Pratica ARPAE – AAC Metropolitana n. 10657/2019

PROCEDURA VAS/ValSAT art. 5 LR 20/2000

Istruttoria di VAS/ValSAT sul Piano Urbanistico Attuativo (PUA) relativo all'Ambito 3C, in variante al vigente Piano Operativo Comunale (POC), adottato dal Comune di San Pietro in Casale con delibera del Consiglio Comunale n. 69 del 26.11.2018

RELAZIONE ISTRUTTORIA

POC vigente

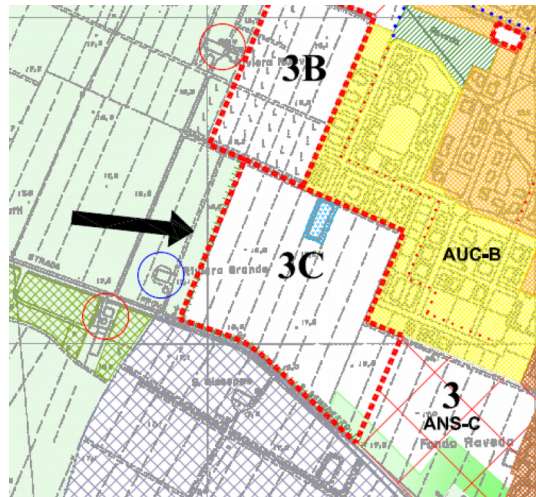
Il PUA del sub ambito 3C costituisce quindi variante al POC in quanto modifica il suo perimetro originale ampliandolo verso sud est.

- la ST del sub ambito 3C passa da 7,4 ha a 8,45 ha;
- il DE privato viene incrementato di 1.785 mq, ai quali si aggiungono 1.758 mq derivanti dalla monetizzazione del DE pubblico. Il DE privato passa così dagli attuali 2.930 mq di SU ai 6.473 mq di SU previsti dalla Variante.
- l'area di proprietà del proponente da cedere gratuitamente, prevista dal PSC, passa da mq 8.000 a mq 17.237;
- viene posto in carico al proponente il rifacimento della pista ciclo pedonale sita lungo via Galliera Sud

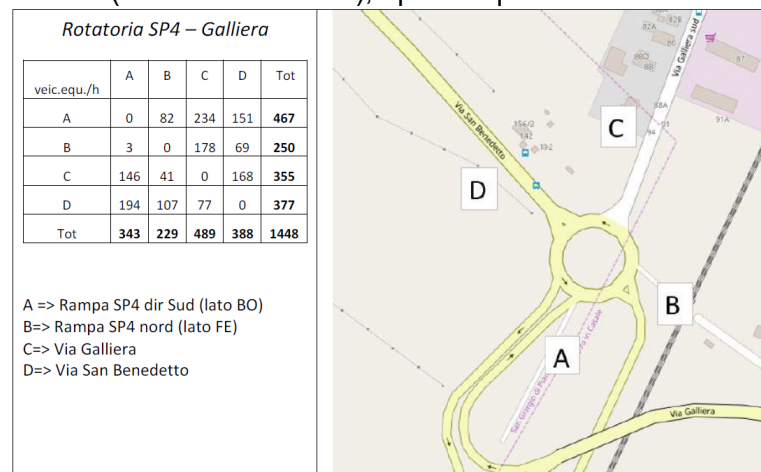
Lo studio del traffico valuta che i nuovi flussi generati dal sub ambito 3C non genereranno criticità di circolazione sulle due vie esistenti, via Dalla Chiesa e via Fanin, dove attualmente sono presenti circa 100 veic/h per direzione, in quanto gli spostamenti auto previsti nell'ora di punta del mattino sono pari a 69 movimenti auto in ingresso e 3 in uscita che "probabilmente" si ripartiranno sui tre nuovi accessi previsti.
